CCR-VIA -- COMITATO DI COORDINAMENTO REGIONALE PER LA VALUTAZIONE D'IMPATTO AMBIENTALE

Giudizio n° 3233 del 10/09/2020

Oggetto: Valutazione preliminare ai sensi dell'art.6, comma 9 del D.Lgs. 152/2006 relativa al progetto. Impianto di recupero di rifiuti non pericolosi | Modifica non sostanziale consistente nella riorganizzazione delle aree di lavoro.

Verifica preliminare (art. 6 c. 9 del D.Lgs. 152/06)
Impianto di recupero di rifiuti non pericolosi. Modifica non
sostanziale consistente nella riorganizzazione delle aree di lavoro

LAY OUT RELATIVO AL PROGETTO DOPO L'APPLICAZIONE DELLE MODIFICHE NON SOSTANZIALI

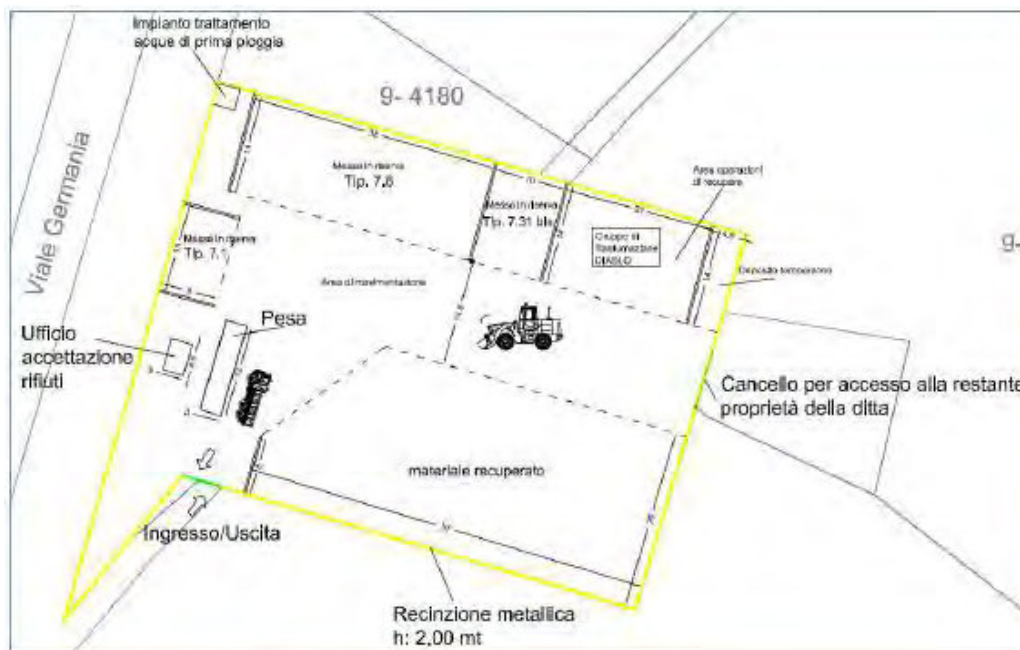
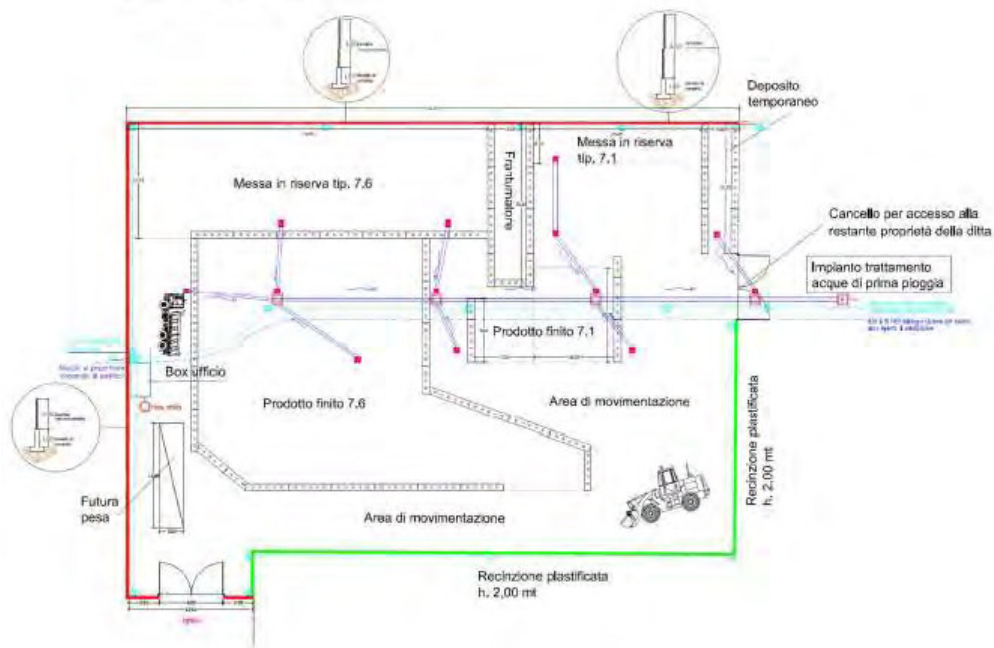
Le modifiche consistono in:

1. eliminazione delle attività di recupero delle tipologie di rifiuto di cui all' All.1 Sub.1 del D.M. 05/02/1998 punto 7.31bis (terre e rocce da scavo). L'area destinata alla messa in riserva delle terre e rocce da scavo sarà destinata al deposito della tipologia di rifiuto di cui al punto 7.6 dell'All.1 Sub.1 del D.M. 05/02/1998.

3. riorganizzazione del layout operativo; per questioni legate prettamente alla logistica, alla ottimizzazione della movimentazione dei mezzi e alla reale dimensione del gruppo di frantumazione si è pensato di suddividere l'area secondo un nuovo layout, tenendo ferme e inalterate comunque le metrature delle aree (messe in riserva e prodotto finito), la tipologia di lavorazione e i quantitativi dei materiali lavorati. In sostanza cambierà la sola disposizione e posizionamento delle aree di messa in riserva e quelle del materiale recuperato, per la precisione:

- Messa in riserva tip. 7.6 (mq 645,00)
 - Messa in riserva tip. 7.1 (mq 105,00)
 - Prodotto finito 7.6 (mq 1.120,00)
 - Prodotto finito 7.1 (mq 180,00)
